Pedido de Elementos Adicionais

Estudo de Impacte Ambiental

Licenciamento da Pedreira de Cambas

Projeto de Execução

Figura 8: Carta militar e linha de água cartografada no levantamento

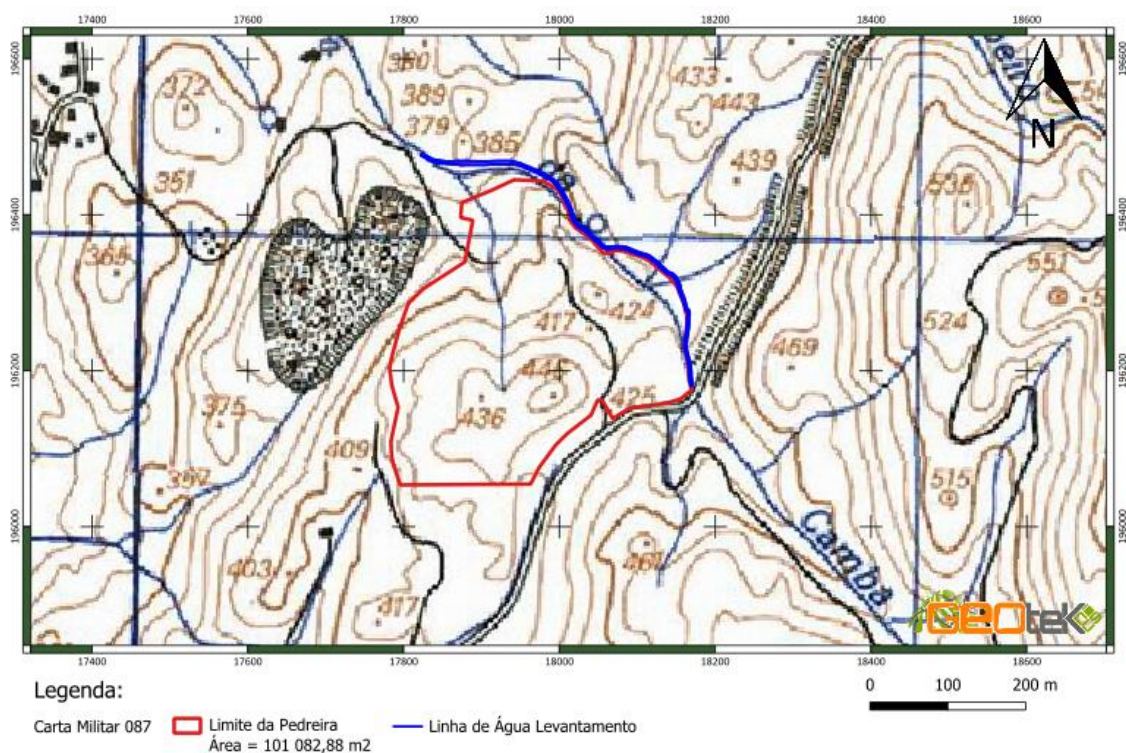
29) Comprovar tecnicamente a alegada incongruência entre o traçado da linha de água observado no terreno e o representado na cartografia do PDM, mediante apresentação de levantamento georreferenciado e respetivo registo fotográfico georreferenciado;

Em resposta ao solicitado, esclarece-se que foi realizado levantamento georreferenciado do troço da linha de água existente na envolvente norte da Pedreira de Cambas, tendo o respetivo traçado sido devidamente cartografado em sistema de coordenadas ETRS89/PT-TM06 (Figura 9).

Tal como podemos ver na Figura 8, onde se representa o traçado constante da cartografia do PDM e o traçado do levantado em campo.

Para efeitos de avaliação ambiental, implantação das medidas de proteção e definição das componentes de drenagem, foi considerado o traçado georreferenciado observado no terreno, por corresponder à situação física efetivamente existente.

Figura 10: Cronograma de Execução dos Trabalhos

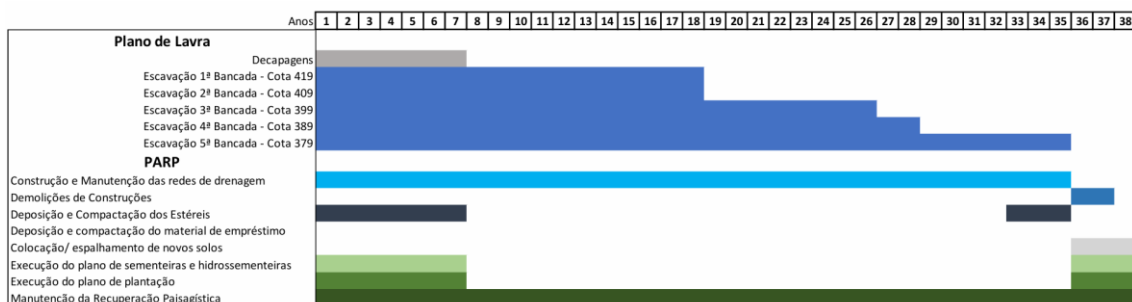
30) Deverá ser devidamente esclarecido como vai ser compatibilizado o desenvolvimento do plano de lavra com a formação e crescimento das escombreyas, deverá ainda ser esclarecido se todos os escombros serão mobilizados para a recuperação dos vazios de escavação, bem como a(s) respetiva (s) data(s);

Grande parte do material não será remobilizado, por já se encontrar devidamente depositado em posição adequada à recuperação final da pedreira. Apenas uma fração, correspondente ao material localizado fora do vazio de escavação, será efetivamente mobilizada para integração no preenchimento e recuperação dos vazios de exploração.

Na Figura 10 encontra-se representado o enquadramento temporal das atividades de mobilização, deposição e compactação dos escombros, tanto os localizados no interior como no exterior do vazio de escavação. Os escombros situados fora do vazio de escavação serão remobilizados para o vazio de escavação durante os últimos dois anos de vida útil da pedreira e ao longo dos dois anos subsequentes, de forma a assegurar a conclusão da recuperação final da área afetada.

Figura 13: Furo existente na pedreira

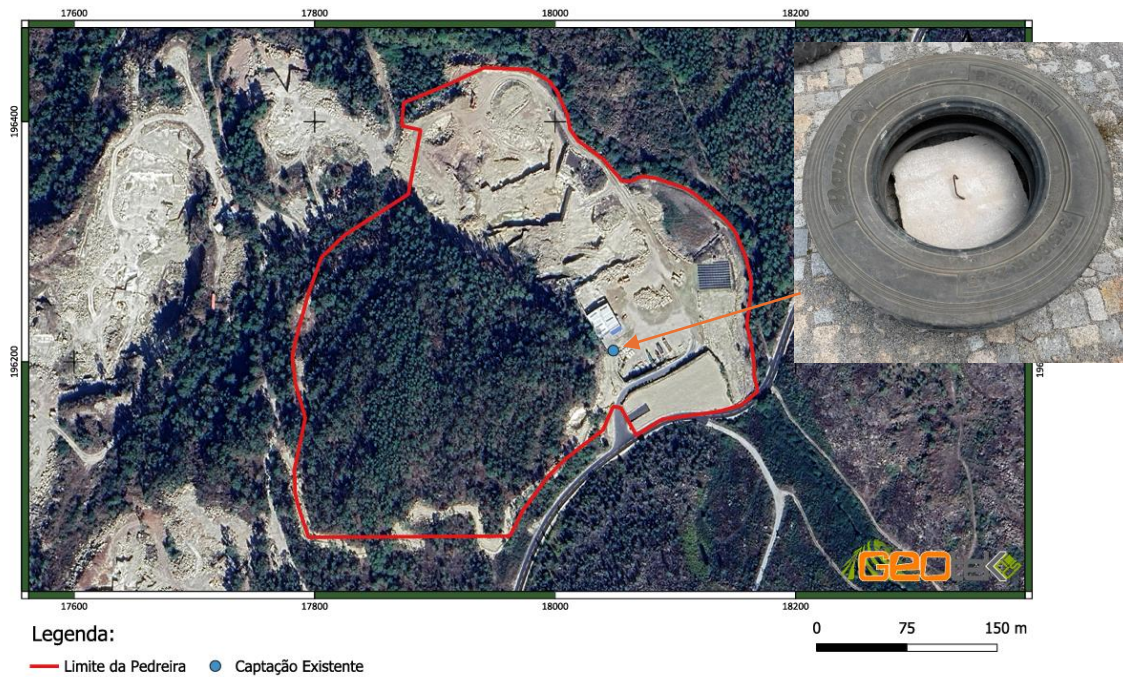
3) Apresentar registo fotográfico que evidencie as atuais características da captação e do contador (medidor de caudal).

A atividade da exploração como ainda não se encontra em funcionamento ainda não foi colocado contador no furo existente, no entanto já foi pedido orçamento para a colocação do mesmo (Figura 14).

Figura 10: Cronograma de Execução dos Trabalhos

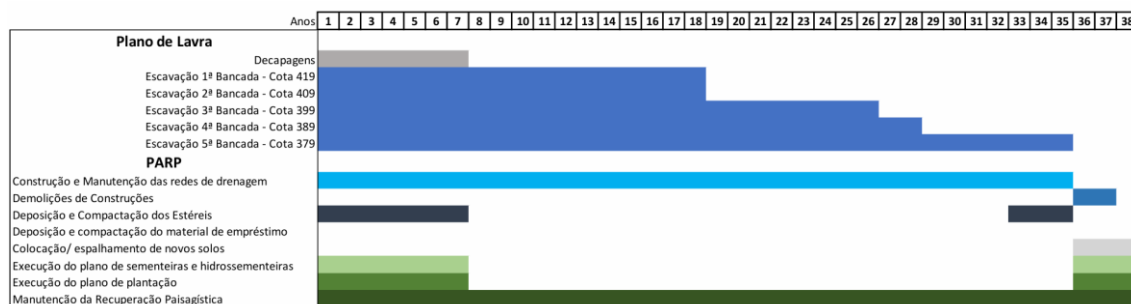
3) Esclarecer como vai ser compatibilizado o desenvolvimento do plano de lavra com a formação e crescimento da escombreira, deverá ainda ser esclarecido se todos os escombros serão mobilizados para a recuperação dos vazios de escavação, bem como a(s) data(s);

material localizado fora do vazio de escavação, será efetivamente mobilizada para integração no preenchimento e recuperação dos vazios de exploração.

Na Figura 10 encontra-se representado o enquadramento temporal das atividades de mobilização, deposição e compactação dos escombros, tanto os localizados no interior como no exterior do vazio de escavação. Os escombros situados fora do vazio de escavação serão remobilizados para o vazio de escavação durante os últimos dois anos de vida útil da pedreira e ao longo dos dois anos subsequentes, de forma a assegurar a conclusão da recuperação final da área afetada.
